改善箇所説明図

不具合の内容

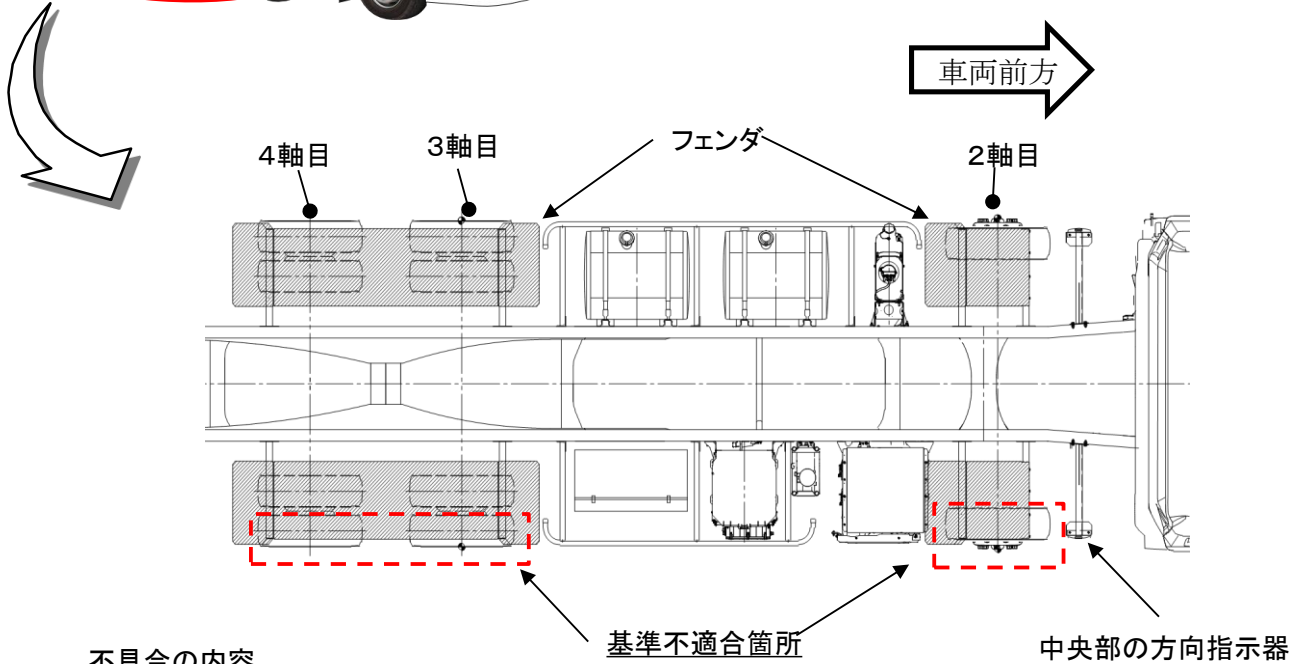
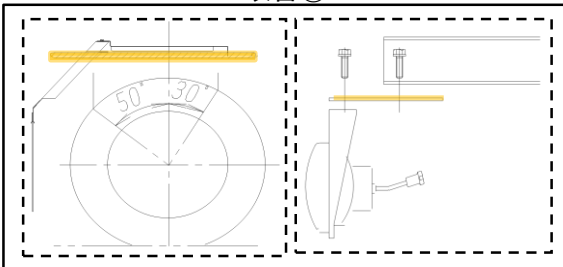
4軸コンテナ専用車において、2軸目および3、4軸目の上部フェンダの形状が不適切なため、回転部分が当該部位から突出している。そのため、保安基準第18条の基準に適合しない。

車両によって改善内容が異なることから次のうち必要な改善を行う。

- ① 2軸目のフェンダに回転部分が突出しないように対策品を追加し、中央部の側面方向指示器の取付部にスペーサを取り付ける。
- ② 右側巻込防止装置の長さを変更する。
- ③ 巻込防止装置の取付部にスペーサを取り付ける。

改善①

改善②

改善③
